ISPEZIONE PROGRAMMATA 2011-2012

**IMPIANTO DI TRATTAMENTO MECCANICO BIOLOGICO DI CASONI
UBICATO NEL COMUNE DI CHIETI**

Autorizzazione integrata ambientale n. 145/146 del 22.10.2009.

FOTO 6: TMB: piezometri e andamento delle acque sotterranee

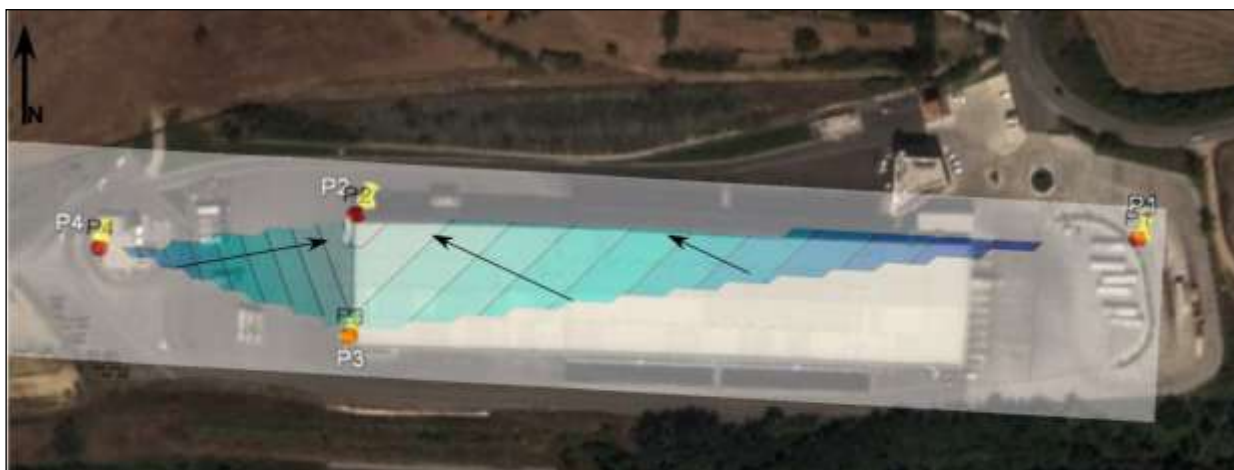
Le analisi chimiche dei campioni di acque sotterranee (Tabella 1) hanno permesso di verificare che:

- nei piezometri P3 e P4 non vi sono stati superamenti dei limiti stabiliti dalla Parte IV, Titolo V, tab. 2, All. 5 del D.lgs. 152/06;
- nel piezometro P1, si è riscontrato il superamento dei parametri solfati e manganese;
- nel piezometro P2, si è riscontrato il superamento del parametro solfati.

Si evidenzia che i superamenti riscontrati nel piezometro P1, sono in linea con i superamenti riscontrati nelle indagini delle acque sotterranee eseguite per la discarica limitrofa all'impianto in oggetto.

Visto l'andamento del flusso delle acque sotterranee riscontrato, che individua una direzione delle acque convergenti nel settore centrale dell'impianto in direzione opposta al corso d'acqua superficiale, nonché la presenza di un'area completamente pavimentata, si ritiene che il superamento dei parametri Manganese e Solfati non comportino un rischio sanitario-ambientale nel sito del TMB.

Tuttavia sarà necessario individuare la causa che ha prodotto il superamento delle CSC dei Solfati per escludere con assoluta certezza la connessione con l'attuale attività svolta sul sito.

GRAFICO 1: Distribuzione percentuale dei rifiuti prodotti nell'anno 2011

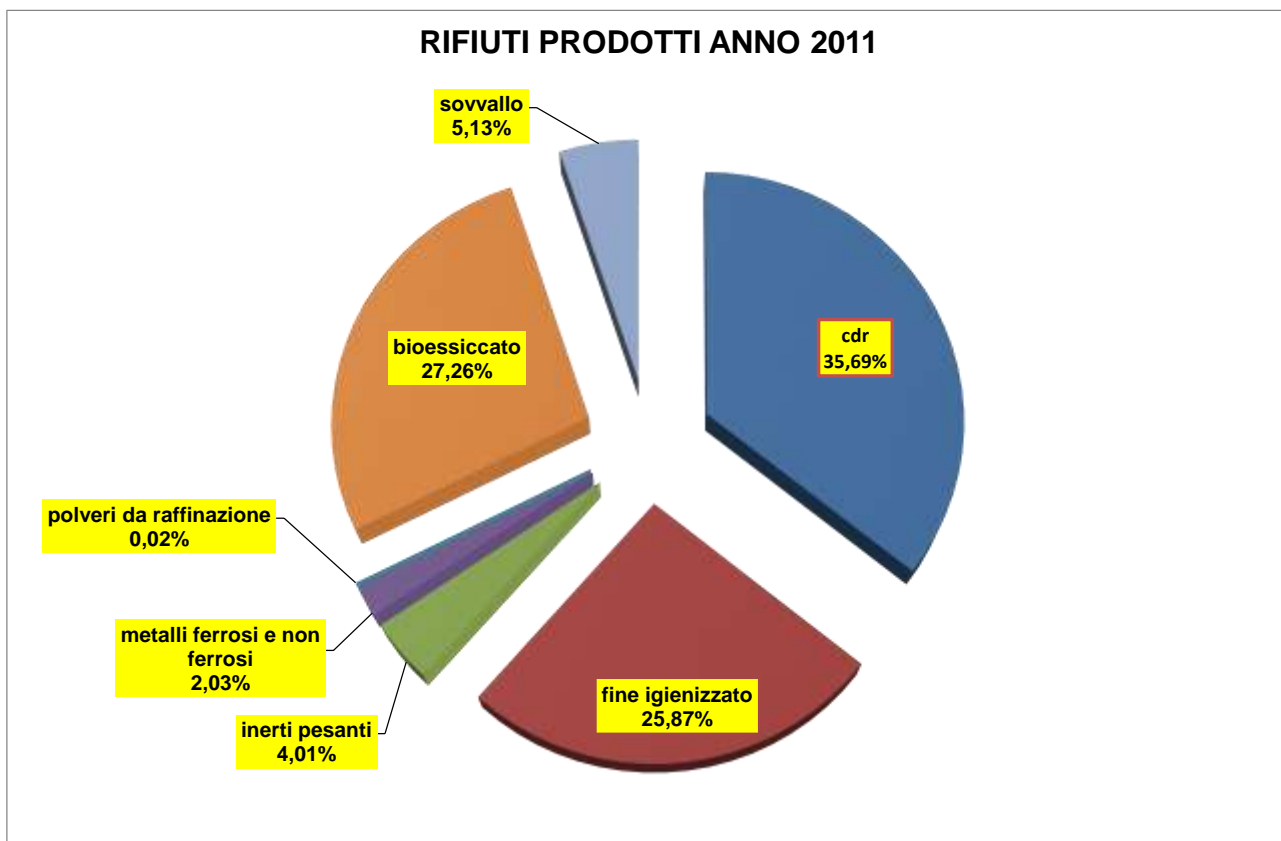
Dall'esame del grafico 1 si evince che nel 2011 è stata prodotta una quantità percentuale di CDR/CSS pari al 36% e che sono confluiti in discarica (D1): il fine igienizzato, il bioessiccato e il sovvallo.

GRAFICO 2: distribuzione percentuale dei rifiuti prodotti nel 1° semestre 2012.

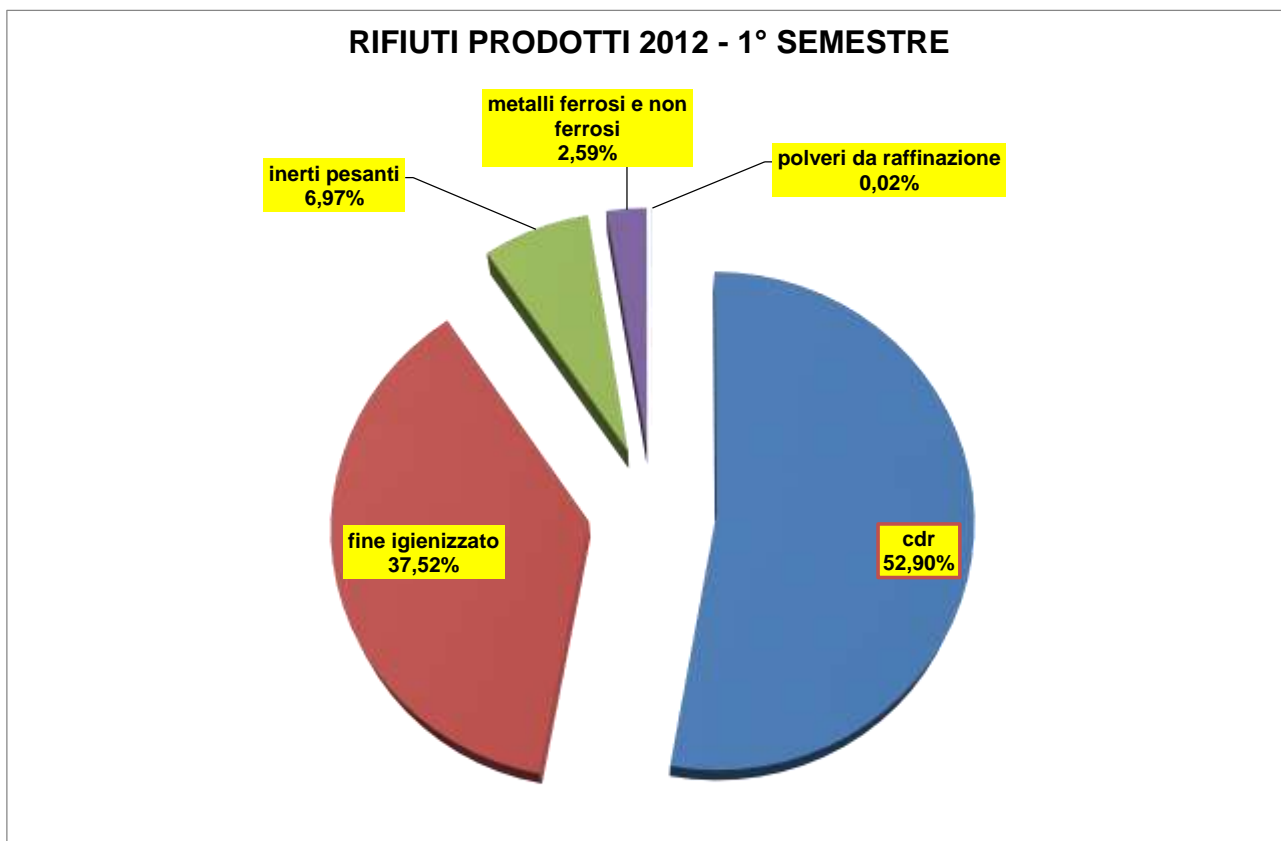
L'esame del grafico 2 evidenzia come l'impianto stia operando in modalità di **recupero** (operazione **R3**) in quanto la produzione di CDR si è notevolmente incrementata con conseguente riduzione della produzione di rifiuti da conferire in discarica e **totale assenza della produzione di bioessiccato**. Altro dato degno di nota è l'incremento della perdita di processo ovvero della perdita di umidità fra il rifiuto in ingresso e in uscita che nel 2012 – 1° semestre, si è incrementato di due punti percentuali.
